GALILEO ENERGY 2 S.r.L
IMPIANTO INTEGRATO AGRIVOLTAICO
COLLEGATO ALLA RTN
POTENZA NOMINALE 47,34 MW
COMUNE DI TORREMAGGIORE (FG)

PROGETTO DEFINITIVO IMPIANTO
AGRIVOLTAICO

Risposta richiesta di documentazione
integrativa – Soprintendenza Speciale per il
Piano di Ripresa e Resilienza

2748_4978_TM_INTMIC_R01_Rev0_Risposta Integrazioni MIC

Figura 1.1: Individuazione dei Beni Culturali e delle segnalazioni Architettoniche nell’Area Buffer dell’impianto

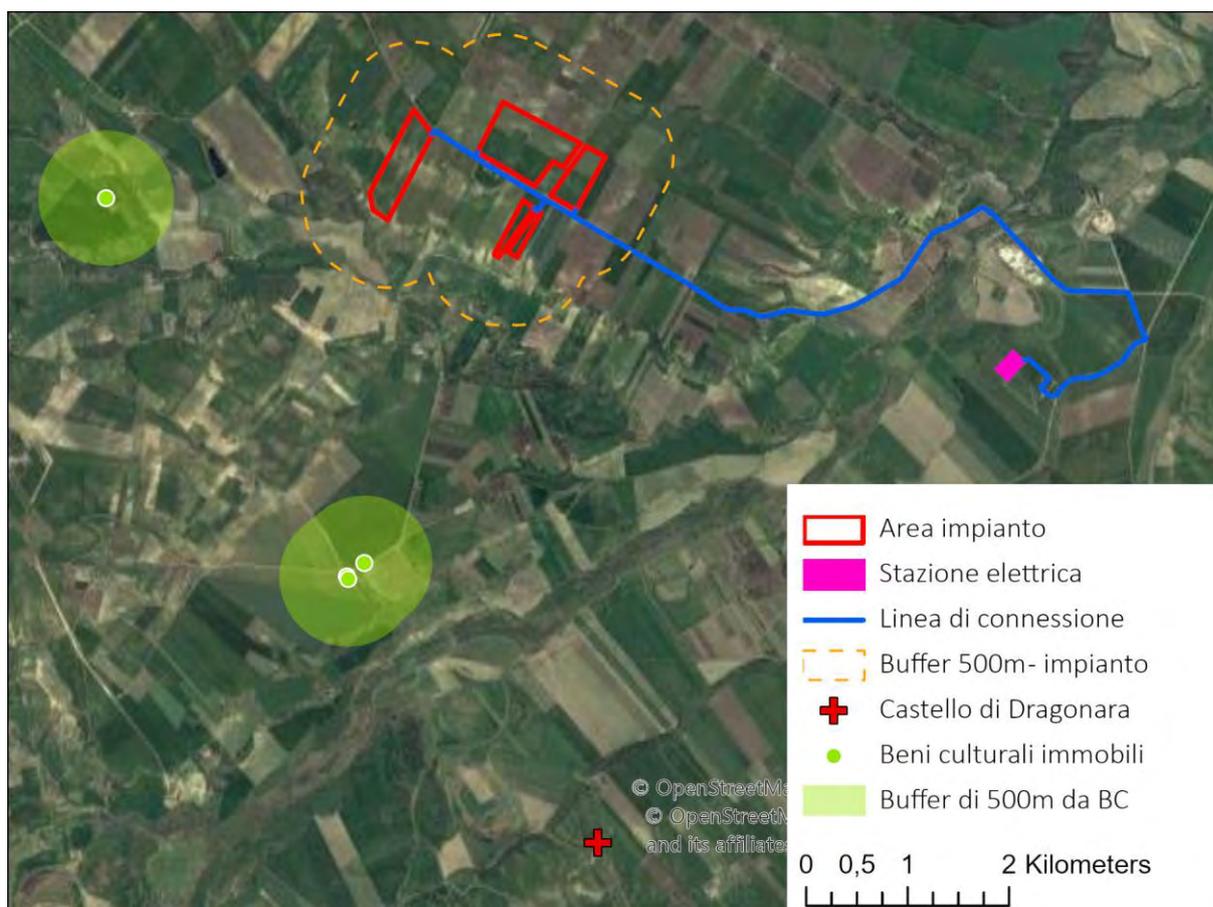
Richiesta: Ricognizione fotografica e analisi dello stato di conservazione di tutti i beni culturali e segnalazioni architettoniche ricadenti nell’Area Buffer, al fine di valutarne la consistenza e i possibili rapporti visuali.

Si rileva, che nell’Area Buffer individuata pari a 500 metri non si riscontra la presenza di Beni Culturali e segnalazioni architettoniche, come da stralcio cartografico di seguito riportato.

Figura 1.4: Carta dell'intervisibilità Teorica estesa fino al buffer di 3 km delle componenti dell'impianto.

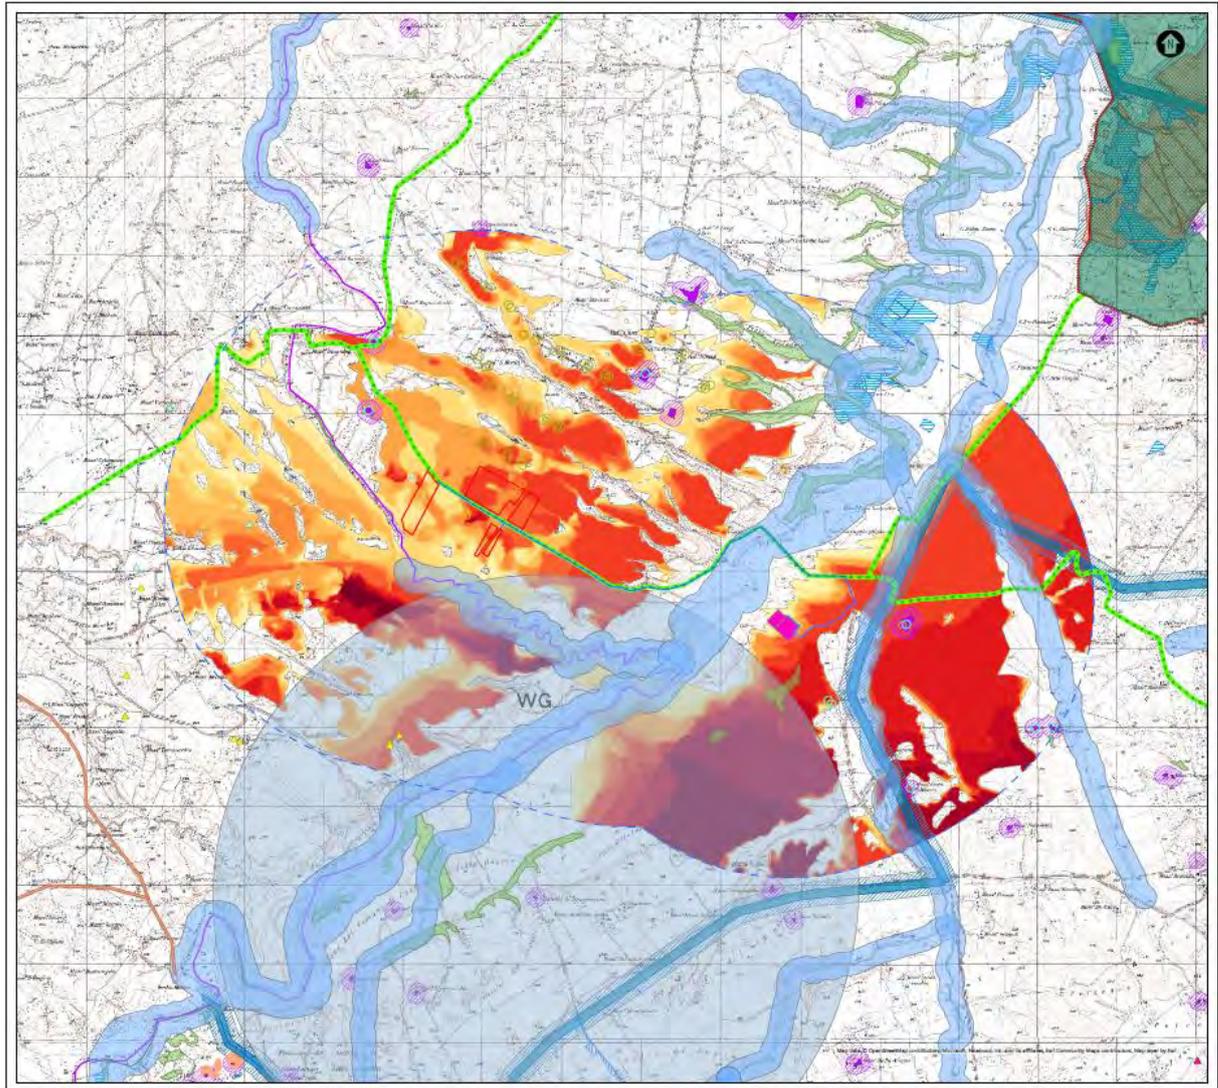
Richiesta: Carta dell'intervisibilità di dettaglio dell'impianto in oggetto e delle opere connesse, con base cartografica IGM in scala al 25.000 e con l'indicazione a diversa tonalità di colore della densità degli

impianti visibili; sulla medesima cartografia andranno indicate le strade panoramiche e di valenza paesaggistica, la rete tratturale, il sistema insediativo delle abbazie, la rete delle masserie storiche, le aree archeologiche e di interesse archeologico, nonché tutti gli ulteriori beni culturali sottoposti a tutela dalla parte seconda del D.Lgs. 42/2004 e tutti i beni paesaggistici sottoposti a tutela dalla parte terza del medesimo D.Lgs.

L'intervisibilità teorica dell'impianto è stata calcolata utilizzando il Modello Digitale del Terreno 10x10 disponibile sul portale [Tinitaly \(ingv.it\)](http://Tinitaly(ingv.it)).

L'intervisibilità è stata calcolata all'interno di un'"Area Buffer" estesa fino a 6 Km, al fine di comprendere da quali ambiti e visuali del territorio e in che proporzione l'impianto risulta essere maggiormente percepibile.

Per il calcolo dell'intervisibilità la recinzione dell'impianto, è stata discretizzata definendo una serie di punti che rappresentano l'andamento planimetrico del perimetro del Sito.

- OFFSETA: 4,92 m, rappresentante l'altezza massima delle strutture dell'impianto fotovoltaico;
- OFFSETB: 1,70 m, rappresentante l'altezza media dello spettatore.

Applicati i criteri è stata calcolata l'intervisibilità dell'impianto all'interno dell'"Area Buffer" individuata. Come indicato nell'immagine sotto riportata l'impianto risulta essere più visibile nei territori ad Ovest e ad Est dello stesso. Si sottolinea che l'intervisibilità riportata nel presente documento non tiene conto della vegetazione e di altri ostacoli visivi diversi dalla Morfologia del Territorio. Il risultato è una Mappa di Intervisibilità Teorica estremamente cautelativa.

Figura 1.5: Individuazione dei Punti di Presa fotografica su carta dell'intervisibilità

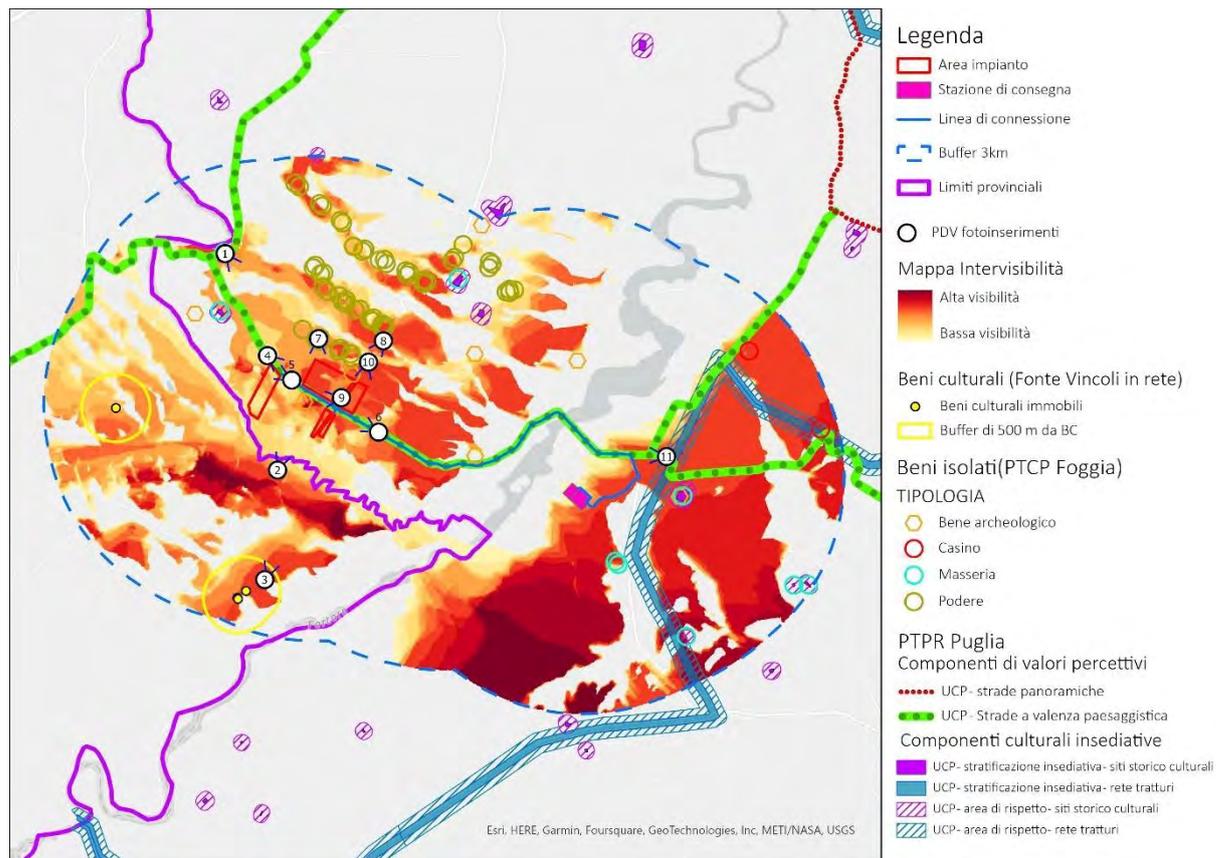
Richiesta: Elaborazione dei rendering fotografici su immagini reali ad alta definizione e realizzate in piena visibilità (assenza di nuvole, nebbia, foschia, ecc) con coni visuali privi di ostacoli in primo piano. In particolare, tenuto conto della rete tratturale nell'area di riferimento e della presenza cospicua di beni sottoposti a tutela dalla parte terza del medesimo, dovranno essere presi in considerazione ulteriori coni visuali che si aprono lungo i suddetti percorsi, in prossimità, dai quali elaborare i fotorendering che evidenzino le relazioni visive reali e i rapporti percettivi che si instaurano tra il patrimonio culturale e identitario e l'intervento impiantistico proposto.

Si vuole porre l'attenzione sul fatto che i fotoinserimenti prodotti sono stati realizzati sulla base dello studio di intervisibilità condotto che è stato trattato al Punto 7 del presente documento, dove per l'individuazione di ulteriori potenziali recettori, l'area di intervisibilità è stata calcolata sulla base di un buffer di 3 Km e sono stati scelti luoghi localizzati in aree di massima visibilità.
